ロボットスタンドベース一部品番 仕様変更のご案内

ロボットスタンドベース：RSAB

- RSAB-180-224-500-A
- RSAB-180-224-500-B

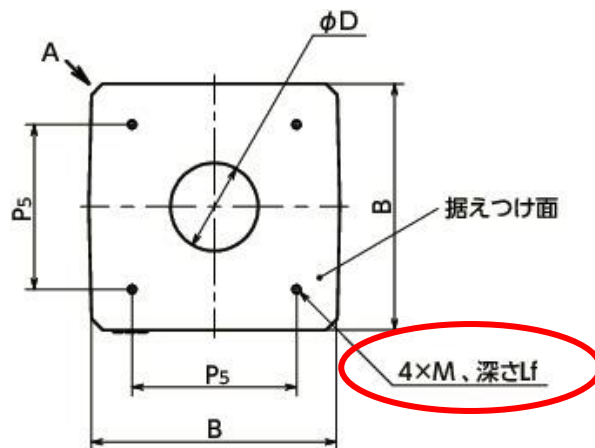
寸法	変更前	変更後*
M	M8	M10
Lf	16	20

*その他材質、寸法の変更はありません。
